「東海研究開発センター再処理工場において大地震等による高レベル放射性廃液等の環境放出事故防止に関わる再質問状」の回答とそのコメント一覧表

(2012年 6月25日日本原子力研究開発機構JAEA理事長へ質問状提出、7月24日回答受領)

*図-1 高放射性廃液貯槽概要図

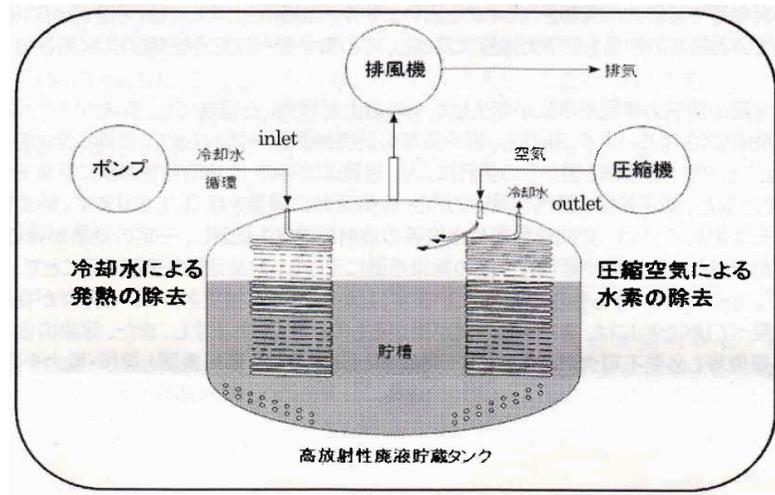
<p>容では事故が同時多発する場合に対応できるのですか。2点について見解をお知らせ下さい。</p> <p>問7 <u>質問1-1</u>「・・・高レベル廃液は工場内のように（貯槽の個数と貯蔵量、貯槽の構造図、冷却・掃気などの安全構造、貯槽に関連する冷却系統・掃気系統・ポンプ系統、配置図など）貯蔵されていますか。」</p> <p><u>質問1-2</u>「高レベル廃液に含まれる各核種名とその放射能濃度（Bq/cm³）をお知らせ下さい。」 これに対し貴機構は明確に答えていません。再度質問いたします。図資料の提供などをお願いします。</p> <p>問8 <u>質問2-3</u>「直下の大地震により火災、配管・</p>	<p>通信手段の操作訓練、重機の取り扱い訓練などを個別に実施しています。</p> <p>このように、マニュアルの整備や訓練による操作性向上など改善を図っており、今後も緊急時の対策が適切に機能するよう継続した対応を行っていきます。</p> <p>答7：(質問1-1)高放射性廃液は、分離精製工場にある90m³の貯槽4基（うち、1基予備）、高放射性廃液貯蔵場にある120m³の貯槽6基（うち、1基予備）に貯蔵されています。</p> <p>貯槽の概要を図-1（欄外末尾に掲載）に示します。高放射性廃液貯槽では、除熱のための冷却水の循環、水素掃気のための空気の供給及び排気を行っています。なお、設備情報が識別できるような図資料等の提供は核物質防護上行うことができません。</p> <p>(質問1-2)高放射性廃液には、セシウム、ストロンチウムなどの核種が含まれています。これらの核種の放射能濃度の合計は10¹⁰ Bq/cm³オーダーです。なお、図資料等の提供は核物質防護上行うことができません。</p> <p>答8：平成23年3月11日の地震により、東海再処理施設</p>	<p>のこと。高レベル廃液に係わり最も憂慮している想定事故の訓練であり、これについては一步前進としたい。その訓練内容を知りたい。</p> <p>もう一つ事故が同時多発した場合の対応については答えず。</p> <p>2の問7：「高レベル廃液が具体的にどのように貯蔵されているのか。廃液の組成はどのようなのか」問うた。</p> <p>回答は「設備情報が識別できるような図資料等の提供は核物質防護上行うことができません」とのこと。事故時に問題になる貯槽の構造、冷却水や水素掃気のための配管系統についてまで核物質防護の対象なのか。この非核平和国家を標榜しつつも核物質防護対象施設が存在こと事態が非常に不自然でこの国のあり方をゆがめている。</p> <p>廃液の組成については前回同様の回答廃液の組成が核物質防護対象になるものなのだろうか、環境放出時の影響評価が可能になるデータだが・・・。</p> <p>2の問8：東海再処理工場も3・11の地</p>
